कार्यालय अधिशासी अभियन्ता, राष्ट्रीय राजमार्ग खण्ड, लो०नि०वि०, लोहाघाट

पत्रांक 1672 / 6सी०

दिनांक 24/12/2022

विषय:- जनपद-चम्पावत में चारधाम परियोजना के अन्तर्गत टनकपुर-पिथौरागढ़ एन०एच० 125 (नया 09) चम्पावत बाईपास के निर्माण हेतु 8.94 है० वन भूमि का सड़क परिवहन एवं राजमार्ग मंत्रालय को प्रत्यावर्तन। Proposal No.- FP/U/ROAD/31090/2017

Figure 0.1 – Proposed Alignment of Champawat bypass

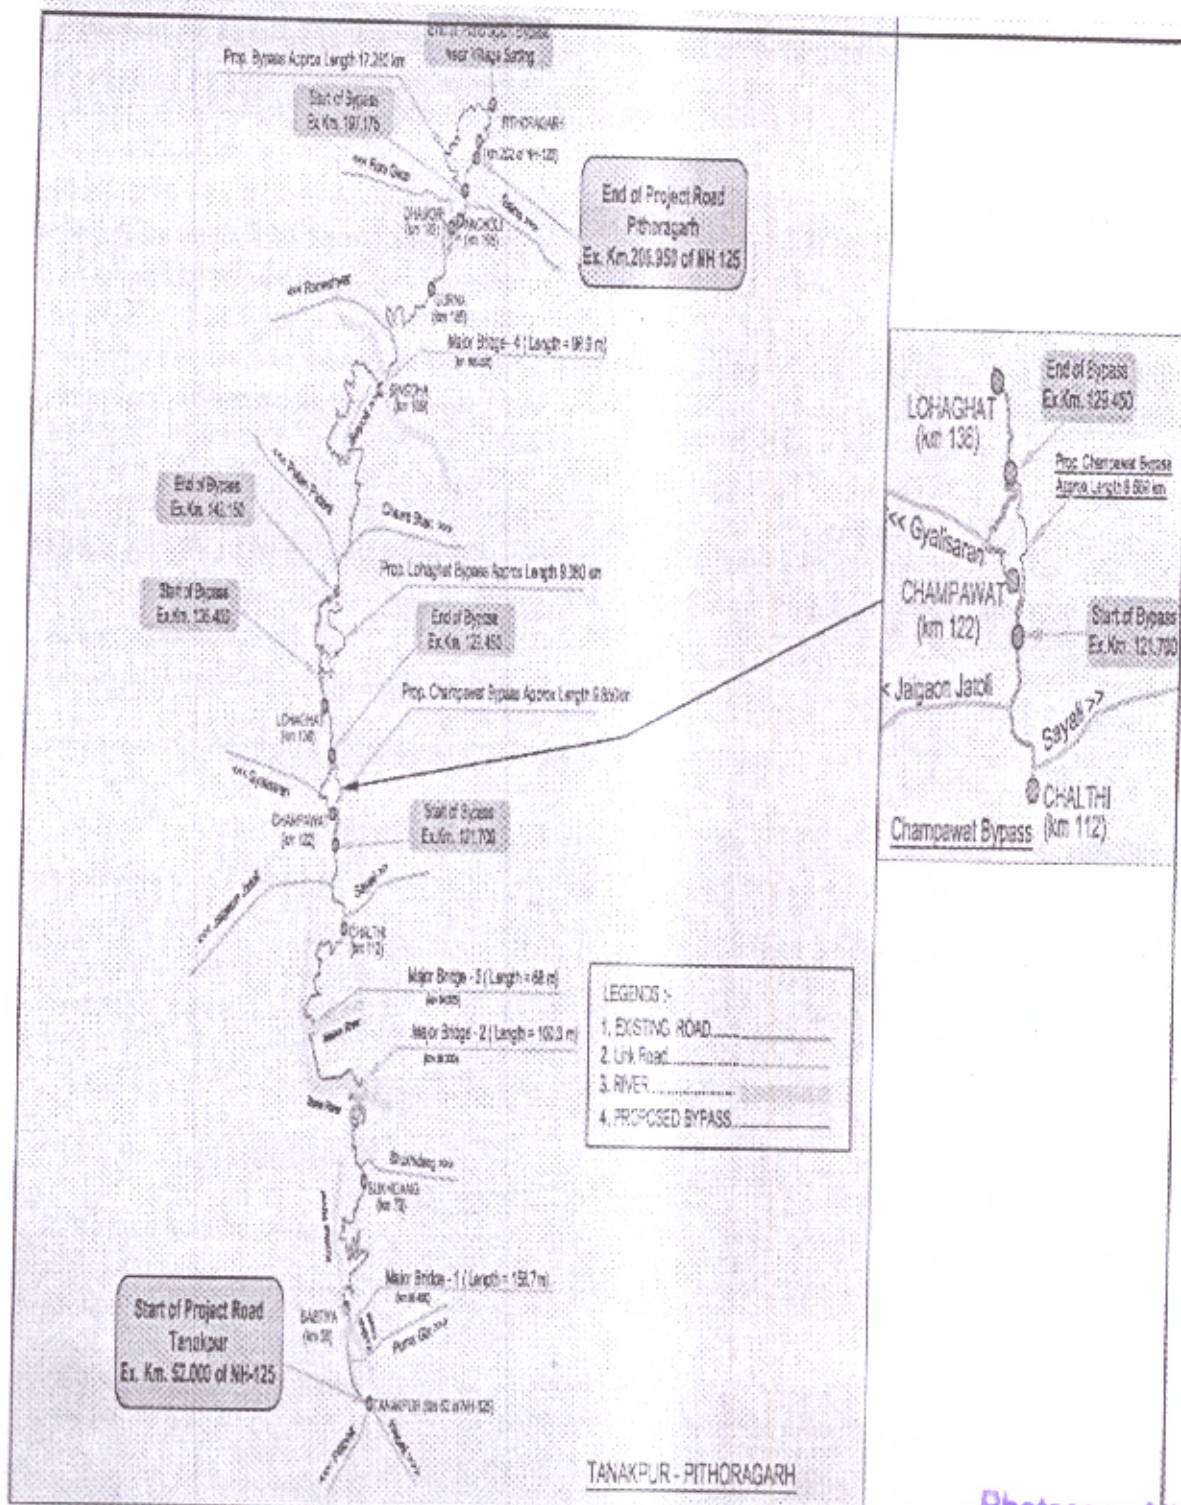
बिन्दु संख्या	आपत्तियां	निराकरण
1	The proposed alignment is supposed to pass through the river/nallah etc for which there must have proposed bridges for which no details are furnished. The State Govt is requested to submit the details of all such components in component wise breakup in online Para B2.4.	चम्पावत बाईपास में कुल 07 Bridges है जिसकी सूचना को ऑनलाईन पैरा B2.4 में अपडेट कर दिया गया है (प्रति संलग्न)।
2	This is mentioned in the justification of the project that the proposed road is crussing several other small roads/paths. The State Govt. is requested to furnish the necessary details for these roads/paths in view of the guideline Para 5.6 (if re-diversion is needed).	चम्पावत बाईपास में कुल 11 Junctions है, जिसका विवरण संलग्न है। ((प्रति संलग्न)
3	The administrative approval was taken for the length 7.875 km while proposal is proposed for the length of 10.0 km. Therefore, the State Govt. is requested to submit the comments on revised administrative approval.	चम्पावत बाईपास के समरेखन की स्वीकृत लम्बाई 7.875 किमी० पर भारत सरकार, सड़क परिवहन एवं राजमार्ग मंत्रालय, दिल्ली के मानकों के अनुसार मोड डिजाइन कराने पर मार्ग की लम्बाई 9.847 किमी० आयी, जिसके अनुसार वनभूमि हस्तान्तरण प्रस्ताव गठित किया गया है। (एडेक्स मैव हैलम) यह भी अवगत कराना है कि प्रकरण को वर्तमान में मा० उच्चतम न्यायालय द्वारा गठित Over site commiitte द्वारा देखा जा रहा है। Over site commiitte द्वारा निर्देशित किया गया है कि सर्वप्रथम एक माह के भीतर वनभूमि हस्तान्तरण कराया जाये, जिसकी तिथि दिनांक 26.09.2022 को व्यतीत हो चुकी है। वनभूमि हस्तान्तरण के पश्चात् Over site commiitte के निर्देश पर MoRTH द्वारा कार्य की प्रशासनिक एवं वित्तीय स्वीकृति जारी की जायेगी।

जियोरेफरेन्स मैप :- जनपद चम्पावत में चारधाम परियोजना के अंतर्गत टनकपुर-पिथौरागढ़ एन0एच0 125 (नया 09) चम्पावत बाईपास के निर्माण हेतु क्षतिपूरक वृक्षारोपण स्थल

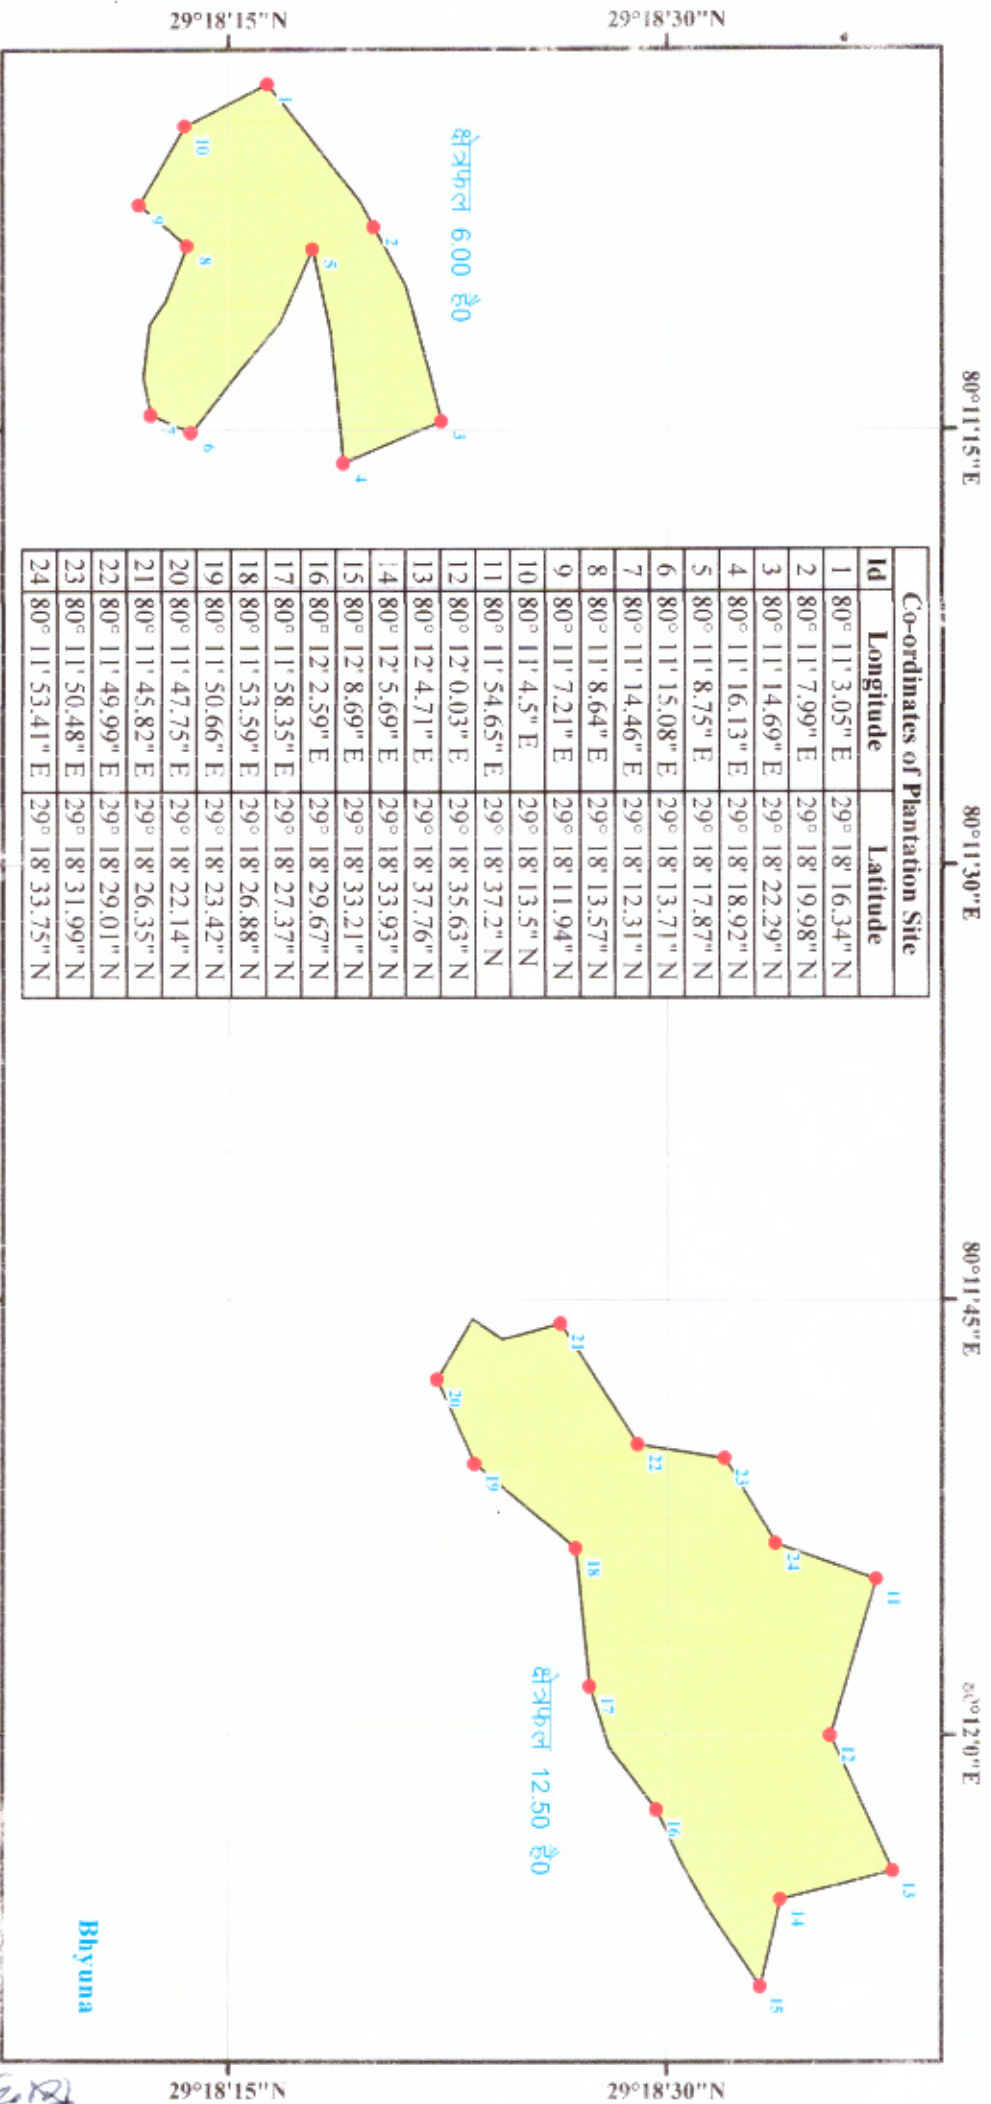
6	The DSS analysis shows that against requirement of 17.88 ha CA area the calculated area is shown in DSS analysis is 42 ha out of which 8 ha is VDF and 14 ha is MDF. The State Govt is requested to correct the KML and geo-referenced map of CA area accordingly. Prior uploading the details, it is advisable that DSS analysis should be done at DFO level.	पुनरिक्षित DSS analysis map, KML & Geo reference map मुख्य वन संरक्षक, अनुश्रवण एवं मूल्यांकन, आई.टी. सैल, देहरादून से प्राप्त हो गये हैं, जो संलग्न कर 6 प्रतियों में प्रेषित है।
7	The ROW is taken as 24 m. The State Govt is requested to justify the requirement in view of the latest rule & guideline in the context of the hills of MoRTH.	Guidelines for the Alignment survey and Geometric Design of Hill Road IRC-52-2019 के अनुसार राष्ट्रीय राजमार्ग हेतु 24 मीटर चौड़ाई में भूमि की आवश्यकता है, (प्रति संलग्न) अतः 24 मीटर चौड़ाई में भूमि अधिग्रहण का प्रस्ताव गठित किया गया है।
